INFORME DE HITO DE CONTROL N° 016-2025-OCI/5344-SCC

PROYECTO DE INVERSIÓN: "MEJORAMIENTO DEL SERVICIO EDUCATIVO EN LA INSTITUCIÓN EDUCATIVA PÚBLICA N° 20193 DISTRITO DE SAN VICENTE DE CAÑETE, DEPARTAMENTO DE LIMA" CON CUI N° 2457163

HITO DE CONTROL N° 5: CONTROL TÉCNICO ADMINISTRATIVO DEL AVANCE DE EJECUCIÓN DE OBRA Y VALORIZACIÓN AL MES DE SETIEMBRE DE 2025

Imagen n.° 8
Aula de 1er piso del Módulo 5, utilizado como almacén de mobiliario de oficina y pintura

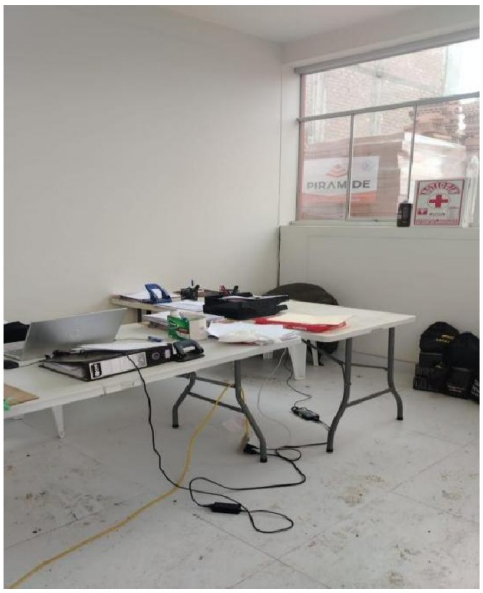
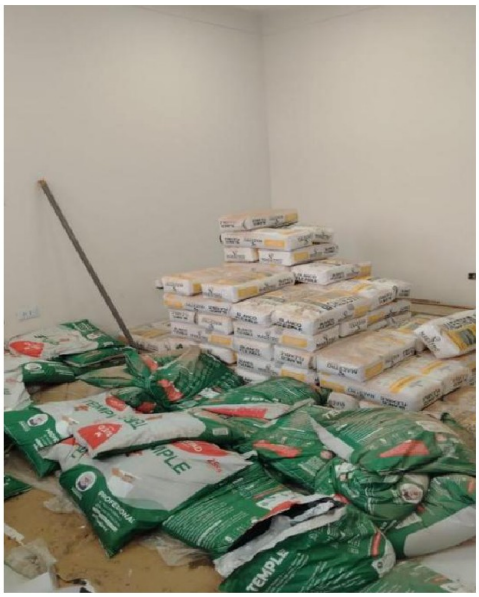
La comisión de control realizó las inspecciones los días 21 y 22 de octubre de 2025, suscribiendo el Acta de inspección física de obra y recopilación de información n° 01-2025-GRL/OCI/CC-IE 20193 H5, en la cual se suscribió que se vienen utilizando los ambientes del 1er piso como oficinas, almacén, depósitos, etc, de la Empresa Ejecutora, como se muestra en las imágenes. Mediante acta de inspección de física de obra y recopilación de información n° 01-2025-GRL/OCI/CC IE 20193 H5, suscrita el 22 de octubre de 2025, la Comisión de Control corrobora que la empresa Contratista, vienen utilizando una de las ambientes del 1er piso que forma parte del proyecto como oficinas, almacén, depósito, etc, tal como se muestra en las imágenes n.os 8 y 9; situación que no forma parte de los términos contractuales, además que podría conllevar al deterioro inicial de las instalaciones del proyecto en cuestión.
